PREVOST

CAMPAGNE DE RAPPEL

Cr05-06A

DATE : Mai 2005	SECTION : 16
SUJET : MAUVAIS MONTAGE DE TROIS SUPPORTS DE BARRE D'ACCOUPEMENT

FIGURE 3 : SUSPENSION ARRIÈRE

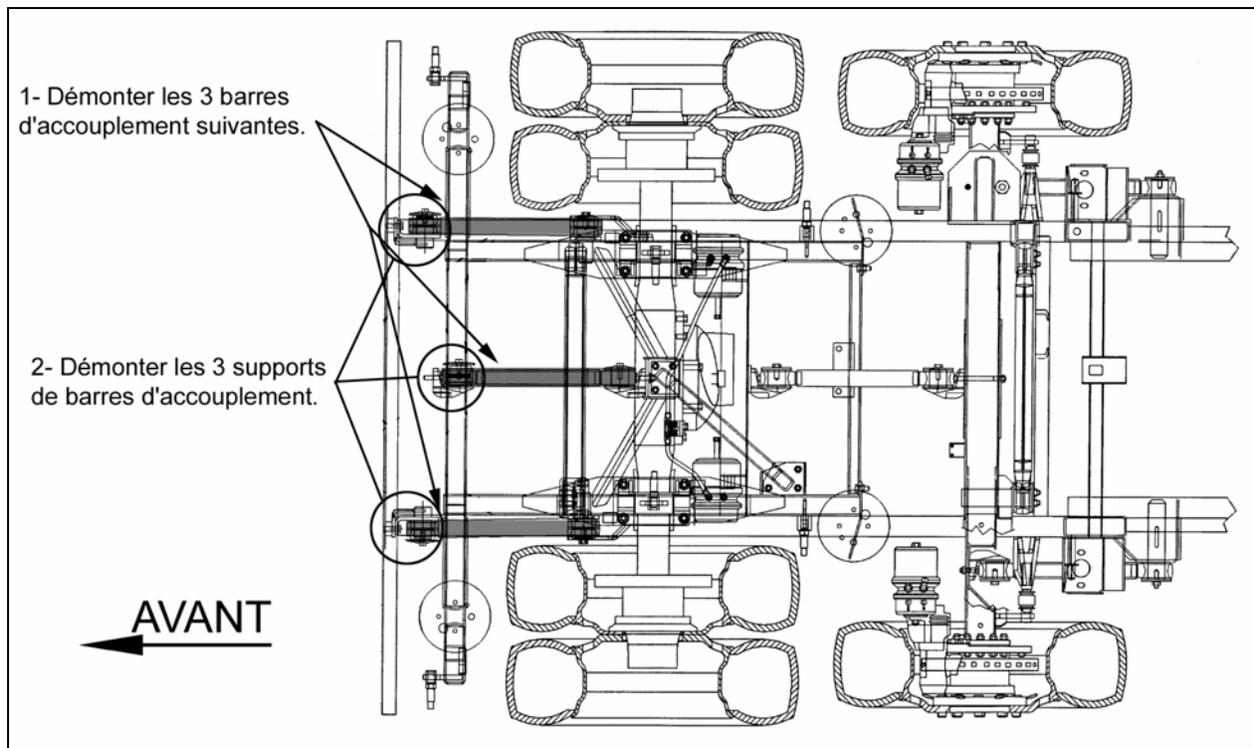
Pour les véhicules ci-haut mentionnés, Prévost Car a déterminé qu'une trop grande quantité de composé anti-grippage a été utilisé pour le montage de 3 supports de barre d'accouplement. Cette situation peut causer le desserrement des boulons de fixation des supports. Les supports pourraient éventuellement se

détacher de la structure, ce qui peut nuire grandement à la stabilité du véhicule et causer un accident. Il est donc nécessaire de démonter les supports, de nettoyer toutes traces de composé anti-grippage et de remonter les supports selon la nouvelle méthode de montage effectuée présentement à l'usine.

5. Démontez successivement les 3 barres d'accouplement identifiées à la figure 3 en aplatissant les languettes de la plaquette de blocage et en dévissant les boulons vissés directement dans le pivot de la barre d'accouplement (consulter le manuel de maintenance au besoin).

6. Démontez successivement les 3 supports de barre d'accouplement identifiés à la figure 3. Notez le nombre et l'emplacement des cales afin de pouvoir refaire le montage de façon identique et ainsi conserver le bon alignement du véhicule.

- Utiliser 2 boulons neufs (#5001372) par support. Si votre véhicule est compris entre le 2PCW3349451028407 et le 2PCW3349X51028461 inclusivement, vous devez plutôt utiliser les boulons #5001224.
- Utiliser des plaquettes de blocage neuves (Prevost #121578).
- Les 2 supports situés à gauche et à droite du véhicule nécessitent l'utilisation de rondelles neuves (#5001150) si l'épaisseur totale des cales en place est inférieure à 3mm (1/8").
- Mettre 3 gouttes de Loctite 243 (Prevost #680038) dans chacun des 6 trous filetés et une ligne de Loctite sur les boulons.
- Serrer les boulons à un couple de **185-205 lbf-pi**.

- Utiliser 4 boulons neufs (#502544) par barre d'accouplement.
- Utiliser des plaquettes de blocage neuves (Prevost #110340).
- Mettre 3 gouttes de Loctite 243 dans chacun des trous filetés des chevilles et une ligne de Loctite sur les boulons.
- Serrer les boulons à un couple de **140-154 lbf-pi**.

FIGURE 4 : NETTOYAGE DES SUPPORTS (typ. 3 supports)

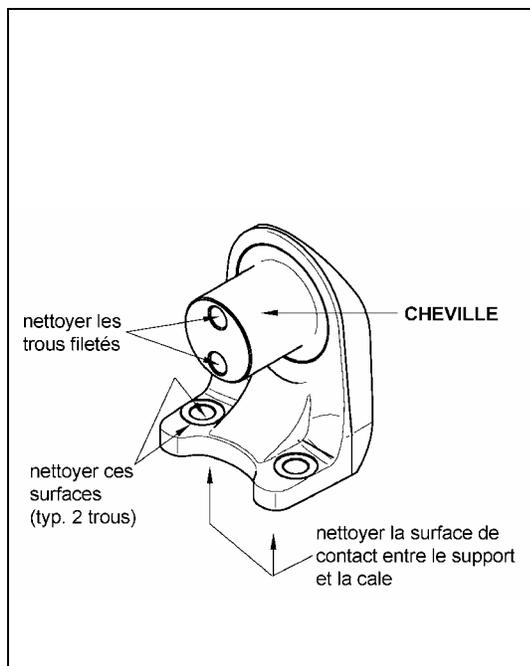
7. Nettoyez successivement les surfaces des 3 supports de façon à éliminer toutes traces de composé anti-grippage à l'aide d'un dégraissant de type "brake cleaner". Nettoyez les surfaces de contact entre les supports, les cales et la structure. Sur les supports (voir figure 4), nettoyez la surface d'appui des têtes, les trous de passages de boulons ainsi que les trous filetés à l'aide d'une brosse (Prevost # 684901). Asséchez le tout avec un linge propre.

FIGURE 5 : NETTOYAGE DE 2 CHEVILLES ET DE LA CHEVILLE DU SUPPORT CENTRAL

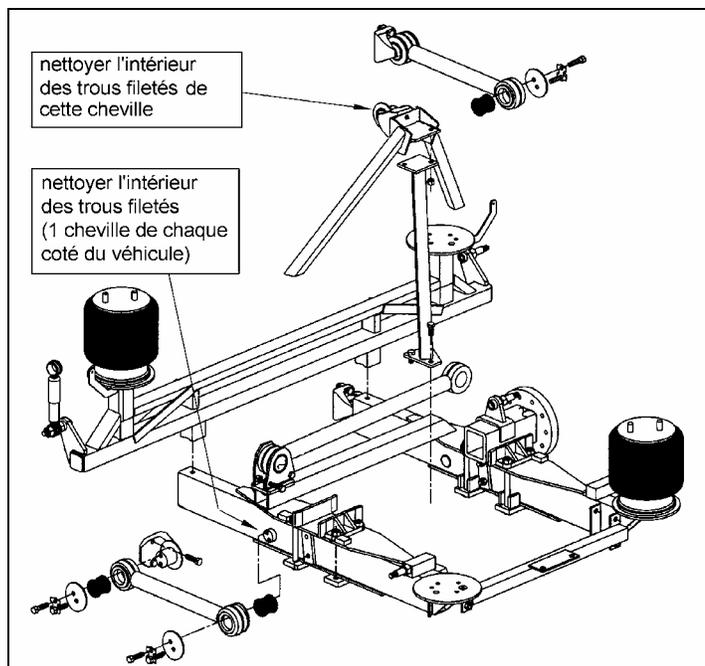
9. Nettoyez l'intérieur des trous filetés des 3 chevilles identifiées à la figure 5. Utilisez un dégraissant (brake cleaner), la brosse et un linge propre. Asséchez le tout.

FIGURE 6 : SUSPENSION ARRIERE

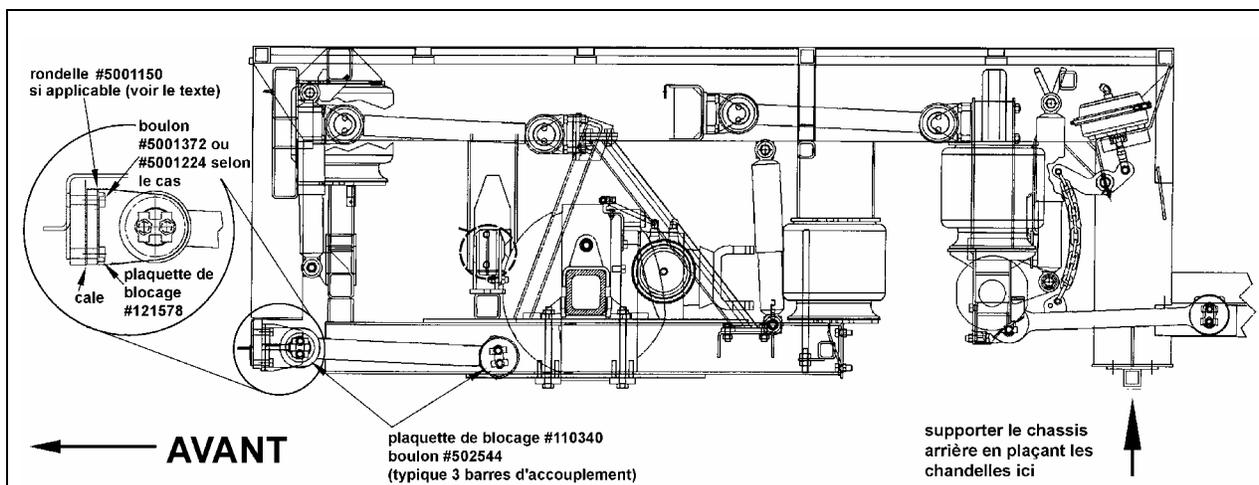
10. Réinstaller les supports (figure 6). Ne pas oublier de remettre les cales au bon endroit.
